Planstand Auslegung: 2. Entwurf
Öffentlichkeitsbeteiligung vom 6. Juli 2023 bis 4. August 2023
Beteiligung der Behörden/sonstigen TöB vom 6. Juli 2023 bis 4. August 2023

Bebauungsplan „Schlossblick“, Stadt Giengen an der Brenz

Beschlussvorschläge zu den Stellungnahmen und Anregungen aus der Öffentlichkeits-/Behördenbeteiligung (§ 4a Abs. 3 BauGB i. V. m. § 3 Abs. 2/§ 4 Abs. 2 BauGB)

Schematische Darstellung eines modifizierten Sickerschachtes:

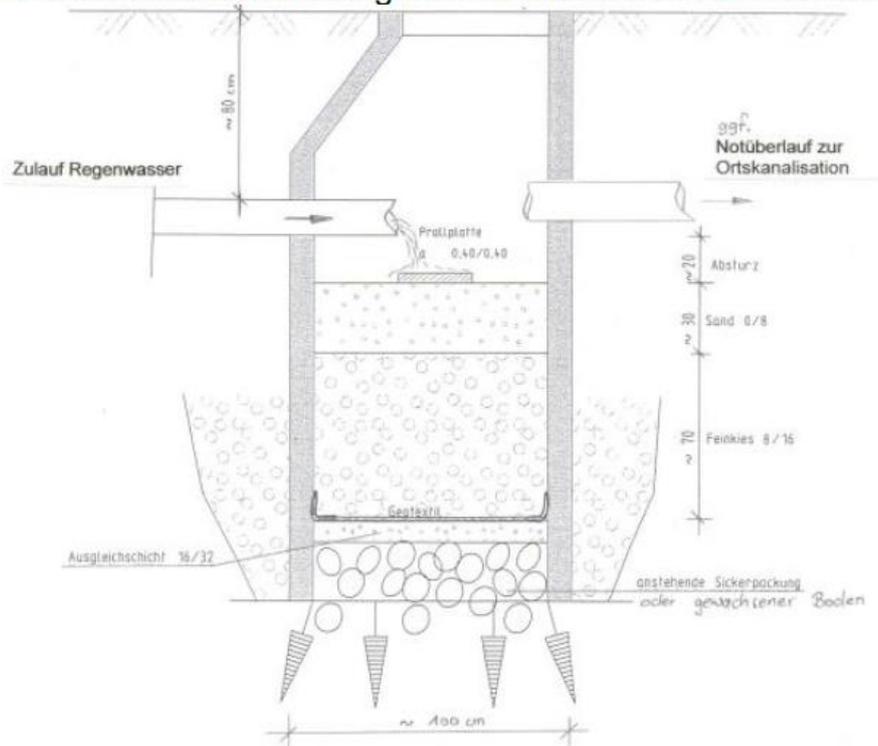
- Die Hausdächer der Grundstücke sind über einen modifizierten Sickerschacht (mit mind. 3 m³ Retentionsvolumen je 100 m² Dachfläche) auf den Grundstücken oder über Versickerungsmulden (mit mind. 10 m² Fläche je 100 m² Dachfläche, einer Muldentiefe zwischen 20 und 30 cm, mit einer 30 cm starken bewachsenen Bodenzone) zu entwässern. In beiden Fällen ist ein Notüberlauf an den MW-Kanal anzuschließen.

Es wird empfohlen Hausdächer zu begrünen (mind. 10 cm Substratstärke). In diesem Fall kann die Fläche der Versickerungsmulde bzw. das Retentionsvolumen des modifizierten Sickerschachtes um 75 % verkleinert werden.

- Die Hausdächer der Grundstücke sind über einen modifizierten Sickerschacht (mit mind. 3 m³ Retentionsvolumen je 100 m² Dachfläche) auf den Grundstücken oder über Versickerungsmulden (mit mind. 10 m² Fläche je 100 m² Dachfläche, einer Muldentiefe zwischen 20 und 30 cm, mit einer 30 cm starken bewachsenen Bodenzone) zu entwässern. In beiden Fällen ist ein Notüberlauf an den MW-Kanal anzuschließen.
